Das Wettbewerbsprogramm und die leidige Erweiterung,

am Beispiel des Wettbewerbs für eine Schule in Neckartenzlingen

Aus der Beurteilung:

1
Modellfoto 1. Preis.
Architektenpartnerschaft Hans-Georg Brunnert, Hasso Mory, Wolfgang Osterwalder, Manfred Vielmo, Stuttgart

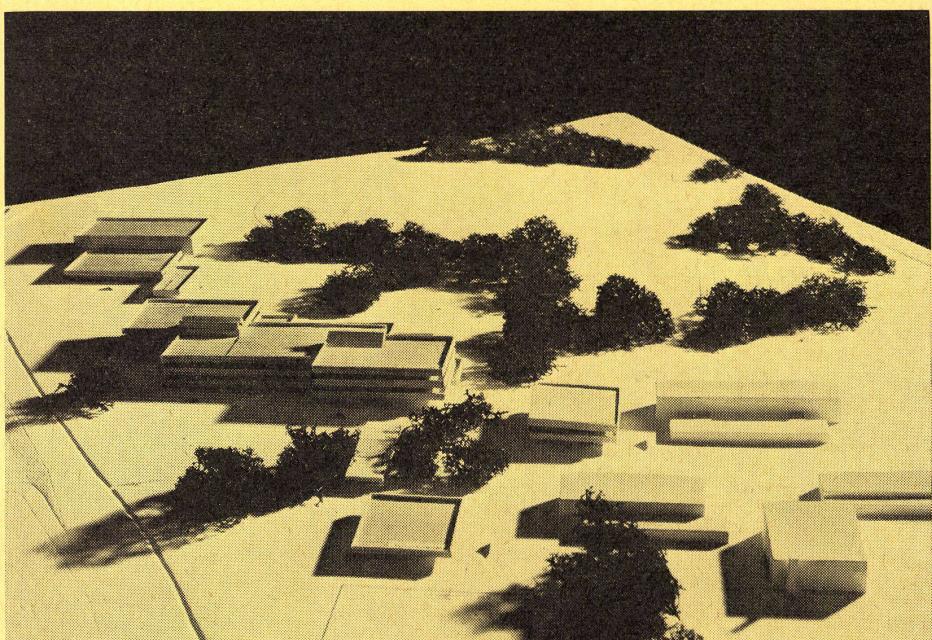
1.1 Leitgedanken

Zusammenfassung zur Gesamtschule.
Für Einzelbauten offenes System.

Trotz geringer Höhenentwicklung konzentrierte Gesamtanlage von angenehmer Klarheit.

Sehr gute Lage aller gemeinsamen Einrichtungen bei der Schulen. Einfache gradlinige Organisation der Realschule, Treppe im 1. Bauabschnitt schwer auffindbar. Klassen am Innenhof zu beanstanden. Im Fachklassentrakt steigendes Gestühl räumlich nicht nachgewiesen. Raumform der Werkräume nicht verständlich.

So weit ablesbar einfach und klar, stimmt nicht überall mit der Konstruktion überein.

Soweit erkennbar gut, Anbau an Handarbeit nicht möglich.

Liegt zu weit vom Spielplatz.

Geringe Höhe, klares System, Integration von Realschule und Gymnasium sowie geplante Erweiterungsmöglichkeiten werden anerkannt.

14
Schema zur Darstellung der Konstruktion und der Orientierung der Sheds.

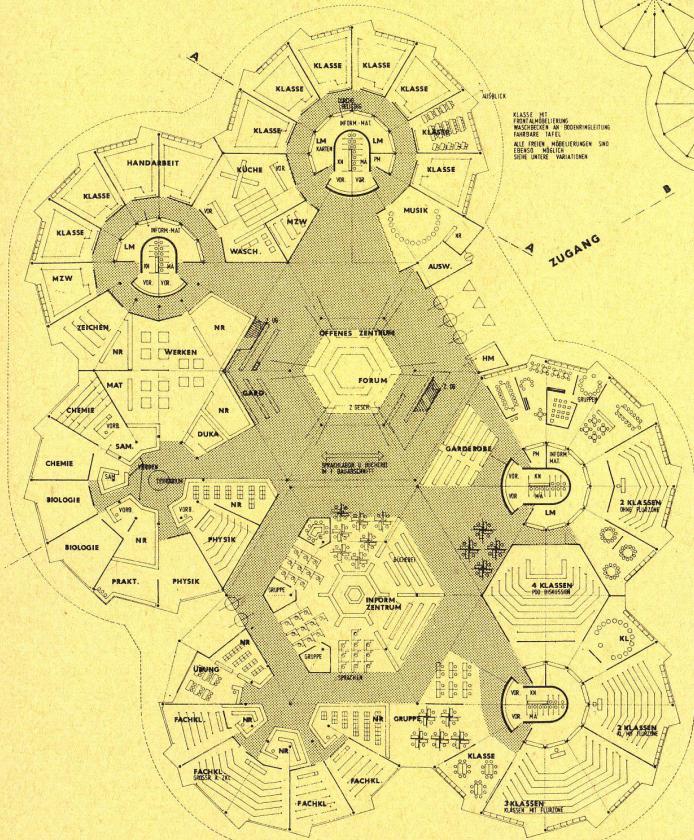
Die radiale Anordnung mit den segmentartigen Räumen lässt kaum Veränderungen zu. Fachklassen so verschiedener Art wie »Chemie« und »Zeichnen« müssen in dieselbe Grundrissform gepreßt werden. Viele Räume sind dem Zwang des Systems folgend ungünstig zugeschnitten. Die Probleme des Sheds in allen Himmelsrichtungen sind mit den Vorschlägen des Verfassers kaum zu lösen.

Die Belichtung der Verkehrsräume ist nicht ersichtlich. Der Sinn des großen umlaufenden Vordachs ist nur im Eingangsbereich deutlich.

Der zweite Bauabschnitt muß in großer, damit störender Kontaktfläche zum ersten Bauabschnitt und zwangsläufig in der vorgegebenen Form (frühestens in 7 Jahren!) gebaut werden.

Zusammengefaßt wird die Tauglichkeit des Systems bezweifelt, insbesondere gemessen an der Totalität seines Anspruchs.
